## ACLARACIÓN No. 2

### LPN No. 01-2025-SEAPI-UNAH

#### “READECUACIÓN Y MEJORAMIENTO DE LA CLÍNICA PARA POSGRADOS, FACULTAD DE ODONTOLOGÍA, CIUDAD UNIVERSITARIA.”

## ACLARACIÓN No. 3

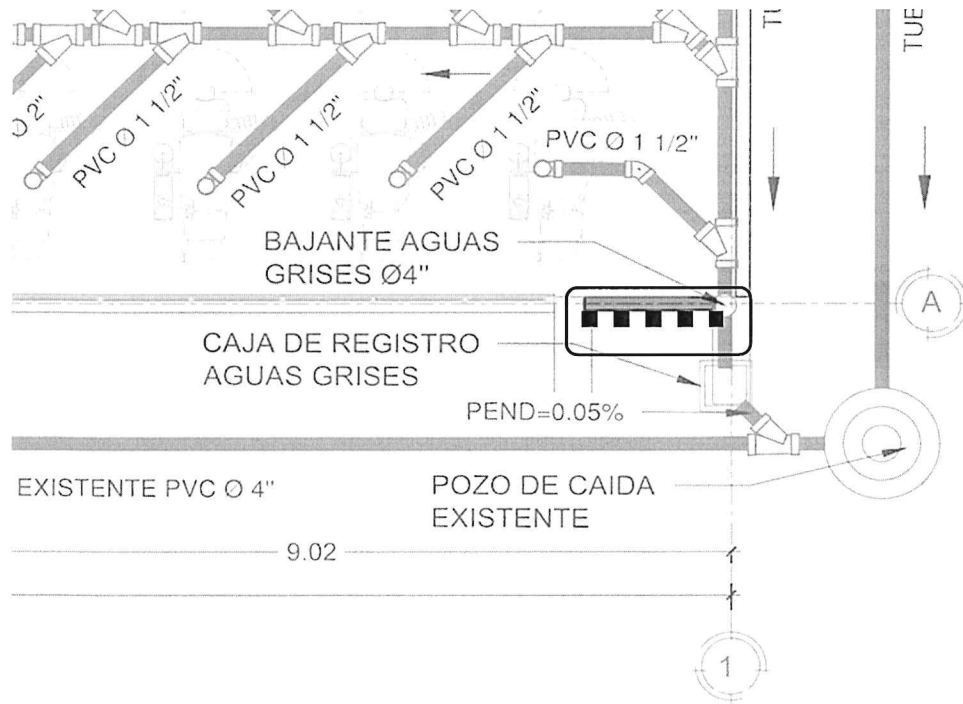
3. **Indicar en planos de planta, arquitectónico; la ubicación de la pared de bloque del ítem D.4**  
R. Esa actividad está relacionada a paredes de ducto de instalaciones que están ubicadas en la fachada del edificio y con el recorrido de nuevas instalaciones aguas residuales que se realizarían se deberá demoler paredes de ladrillo (actividad C.2) y construir nueva pared para sellar abertura de paredes (actividad D.4). Se anexa imagen de ubicación en plano de zona de intervención la cual se resalta en línea discontinua.

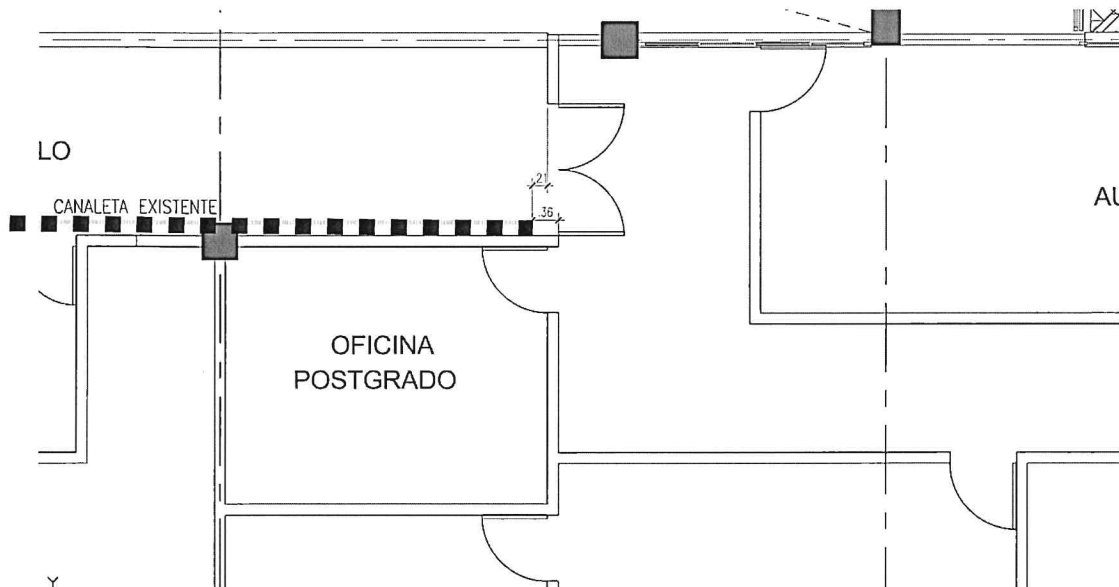
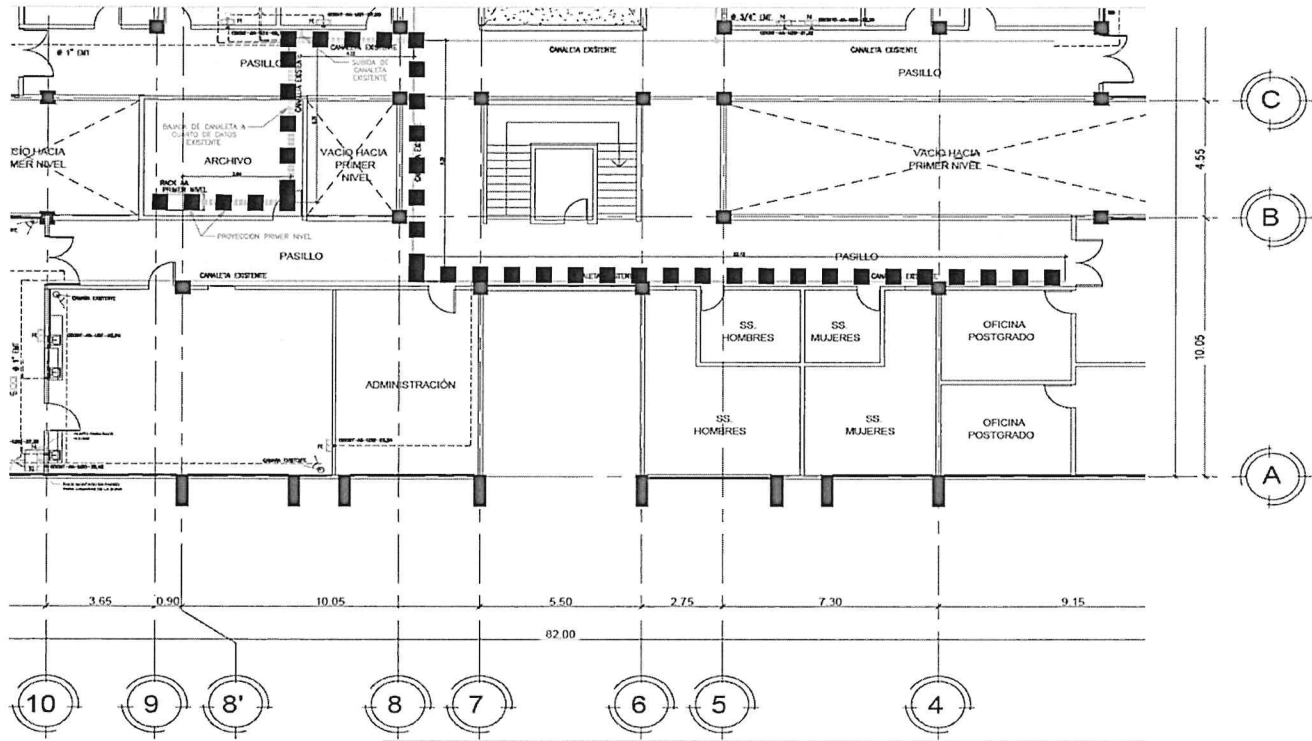
12. Favor indicar la distancia de:

- Ruta desde la puerta de acceso a clínica odontológica, hasta canaleta de datos existente
- Ruta desde cuarto de telecomunicaciones, hasta puerta de acceso a clínicas odontológicas

Esto para considerar la totalidad de cableado necesario para los puntos de datos solicitados

- Se deberá considerar una distancia mínima estimada de 6.00 metros por salida de tubería EMT para llegar a la canaleta de datos. Se anexa imagen de la situación actual de ubicación (en línea discontinua) de la canaleta de datos con respecto a las clínicas a intervenir.

- Se deberá considerar una distancia mínima estimada de 60.00 metros de la ruta de canaleta de datos desde el cuarto de telecomunicaciones hasta la puerta de acceso a las clínicas odontológicas. Se anexa imagen del trayecto de la canaleta.

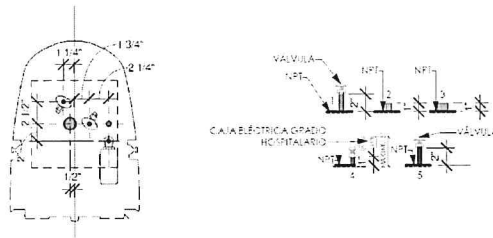
13. En comunicación con proveedores y fabricantes de tubería PVC nos expresan que la norma ASTM D-3034 (Acople con empaque) se fabrica únicamente para diámetros mayores a 4". Por lo que para diámetros inferiores a 4" no será posible ofertar lo solicitado, por lo que pedimos nos indiquen otra especificación para diámetros de 2" y de 1.1/2" para sistema de aguas grises, o en su defecto que favor nos indiquen proveedor que cumpla con lo descrito en el cuadernillo de actividades y cantidades de obra.

También confirmar si la tubería de 4" se solicitará que cumpla con ASTM D-3034 recordando que esta especificación es con acople de empaque.

R. Para las tuberías de 1-1/2" Ø y 2" Ø en las actividades J.2.10 y J.2.11 se puede suministrar tubería que cumpla la certificación ASTM D-2665 DWV, en lugar de la ASTM D-3034. De igual manera la tubería de la actividad J.2.12 se deberá disponer siempre con la certificación ASTM D-3034.

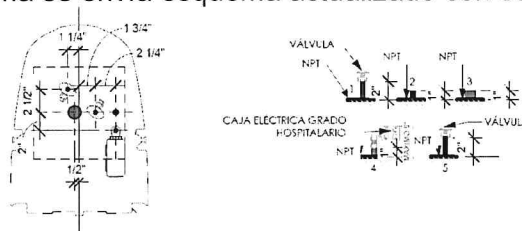
14. En detalle del arreglo de las salidas para las instalaciones de las sillas odontológicas indica que la salida de la tubería de vacío (PVC) es de 5/8".

¿Debe ser forzosamente el diámetro indicado en detalle? Diámetros comerciales de tubería PVC tenemos 1/2" y 3/4"

R. El diámetro específico de las tuberías se especifica a detalle en los planos de cada sistema. El esquema de detalle de conexión de sillas, es más una representación de la ubicación de tuberías con respecto a la unidad dental. Para aclarar diámetros de conexión de tubería de cada sistema se envía esquema actualizado con sus respectivos diámetros.

- 1. TUBERÍA AGUA POTABLE, Ø=1/2"
- 2. TUBERÍA DE VACÍO (SUCCIÓN), Ø=2"
- 3. TUBERÍA AGUA RESIDUAL, Ø=1 1/2"
- 4. TUBERÍA ELÉCTRICA, Ø=3/4"
- 5. TUBERÍA DE AIRE, Ø=1"
